SAINT-FLOUR COMMUNAUTE

CREATION DE DECHETTERIE
COMMUNE DE CHAUDES-AIGUES

ENREGISTREMENT

COMPLEMENTS

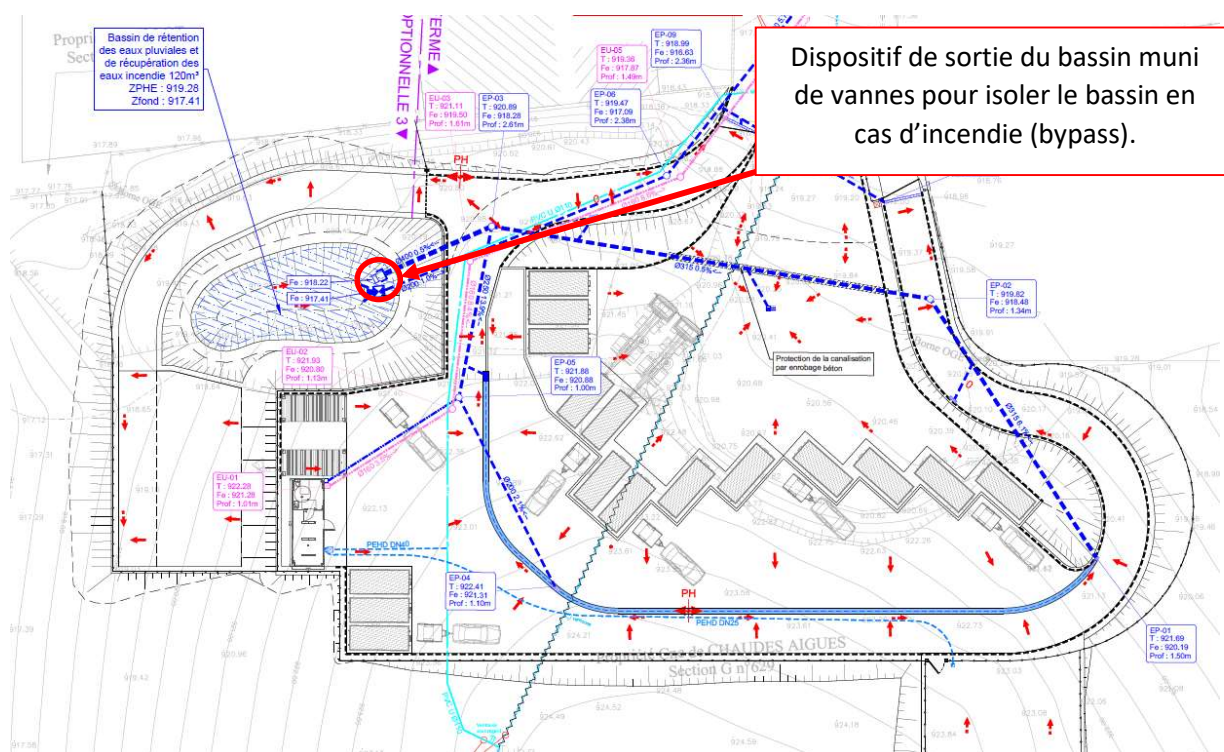
C.2.3. Protection contre le gel

Enfin, comme pour toutes les installations en extérieur, il est conseillé de protéger les vannes et les conduites afin de se prémunir comme tous risques de casse en hiver.

Il peut alors être prévu de mettre en place une couverture isolante sur les organes exposés, notamment les vannes.
